10. Januar 2023

Betreff: Ökodesign-Richtlinie-Updates für XPR-, MAXPRO- und HPR-Stromquellen und Firmware-Upgrade XPR Revision V

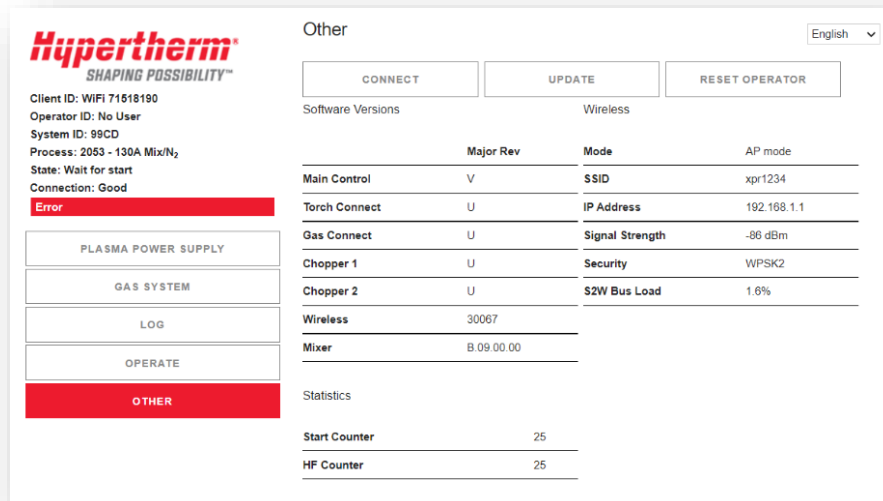
- Erfolgen Softwareänderungen, um die Vorschrift zu erfüllen?**
Ja. XPR wird für Geräte, die im und nach Januar 2023 produziert werden, mit Firmware Revision V geliefert. Ältere XPR-Geräte können ohne Hardwareänderungen auf Revision V aktualisiert werden. Endbenutzer werden auch diese Änderungen nicht bemerken und es sind keine Integrationsänderungen nötig. Nach Aktualisierung der XPR erfolgt der Übergang der neuen Firmware auf die unten aufgeführten Revisionsstufen:
